dotyczy: opinii w zakresie ochrony zabytków do planowanego remontu drogi gminnej w miejscowości Zbytowa, gm. Bierutów, dz. nr 46, 48, 50, 41, 53.

ZAŁĄCZNIK NR. 1
DO DECYZJI ZDP-DT G742
NR 82.2020.MK
Z DNIA 26.11.2020

Inwestor	 MIASTO I GMINA BIERUTÓW 56-420Bierutów, ul. Stanisława Moniuszki 12			
Jednostka projektowa	KEZM-BUD 51-122 Wrocław, ul. Roberta Kocha 11a			
Nazwa i adres	Remont drogi gminnej wewnętrznej w miejscowości Zbytowa, gm. Bierutów (dz. nr 46dr, 48dr, 50dr, 41dr, 53dr AM-1 obręb Zbytowa, gm. Bierutów)			
Tytuł rysunku	PROJEKT ZAGOSPODAROWANIA TERENU			
BRANŻA DROGOWA				
Projektant	mgr inż. Piotr Kamiński	Nr uprawnień bud. 181/88/UW	Specjalność konstrukcyjno-inżynierska	Podpis
Sprawdzający	-	Nr uprawnień bud. -	Specjalność -	Podpis
Skala	1:500	Data	Nr rysunku	Stadium
		PAŹDZIERNIK 2020	2.1	PB

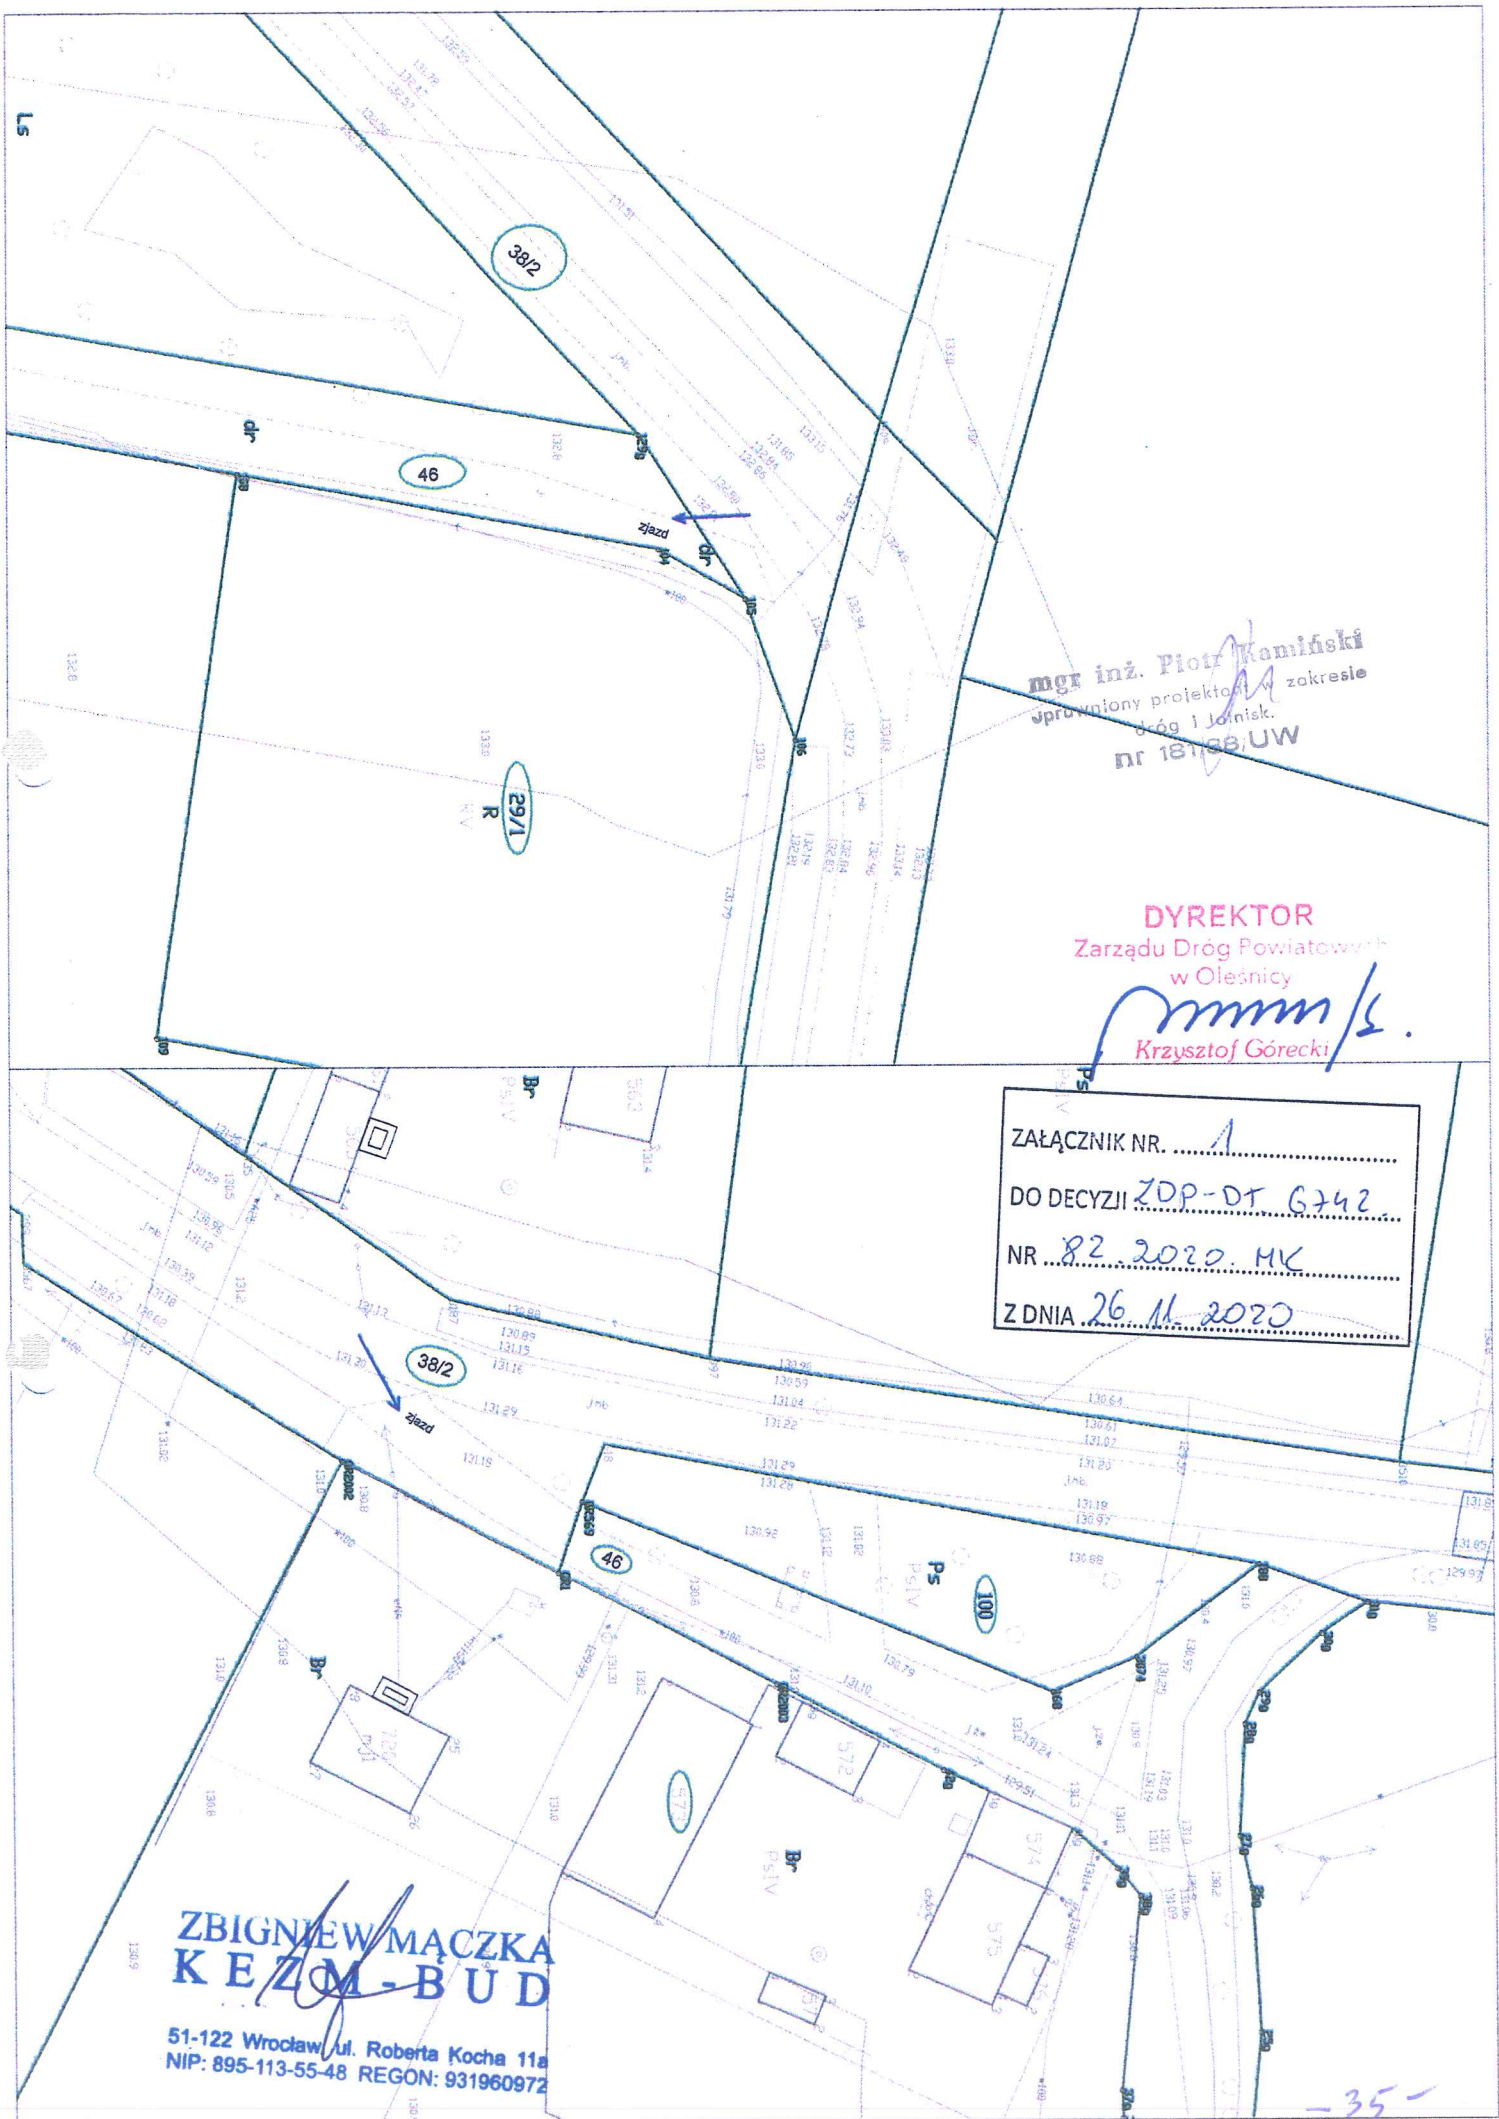
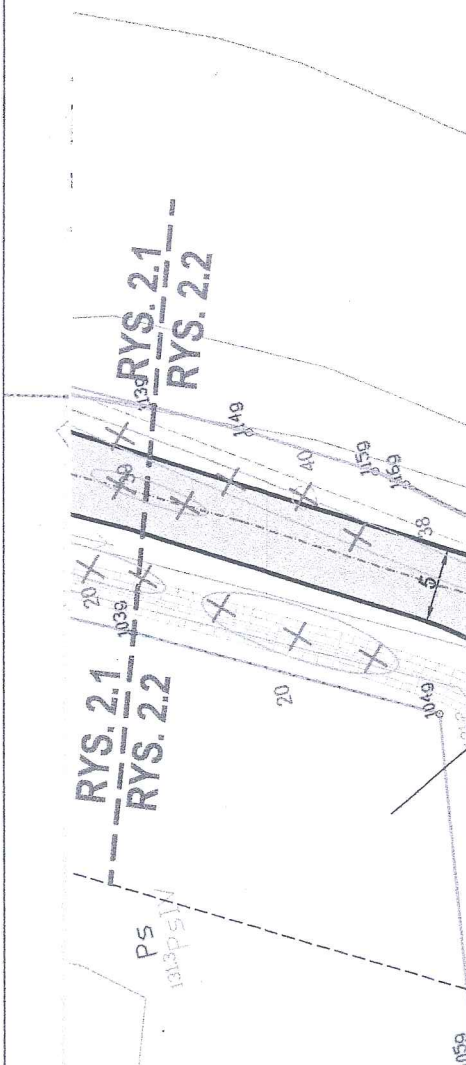
na przebudowę dwóch zjazdów publicznych z drogi powiatowej nr 1538D, dz. nr 38/2 AM -1 obręb Zbytowa gm. Bierutów na drogę gminną dz. nr 46 AM-1 obręb Zbytowa gm. Bierutów do drogi wewnętrznej przy zachowaniu następujących warunków:

3. Szerokość całkowitą zjazdów, mierzona prostopadłe do osi zjazdów, wykonać nie mniejszą niż 5,0 m, w tym jezdnię zjazdu (bez uwzględnienia wyokrągłeń i skosów) nie mniejszą niż 3,5m i nie większą niż szerokość jezdni na drodze powiatowej 1538D tj. 5,0 m.

4. Przecięcie krawędzi nawierzchni zjazdu i drogi wyokrąglić łukiem kołowym o promieniu nie mniejszym niż 5,0 m.
5. Zjazd wykonać z obustronnymi poboczami o szerokości min. 0,75m każde o nawierzchni co najmniej gruntowej ulepszonej.

7. Pochylenie podłużne zjazdów w obrębie korony drogi należy dostosować do jej ukształtowania.
8. Inwestor zobowiązany jest do zabezpieczenia zjazdów przed spływem wody z posesji na działkę drogową oraz odwrotnie.

9. **Podczas prowadzonych prac nie dopuścić do uszkodzenia bryły korzeniowej drzewa.**
10. Zgodnie z § 78 pkt. 4a) Rozporządzenia Ministra Transportu i Gospodarki Morskiej z dnia 2 marca 1999 r. w sprawie warunków technicznych, jakim powinny odpowiadać drogi publiczne i ich usytuowanie (t. j. Dz. U. z 2016r., poz. 124 z późn. zm.), nawierzchnię zjazdu należy wykonać co najmniej jako twardą ulepszoną w granicach pasa drogowego
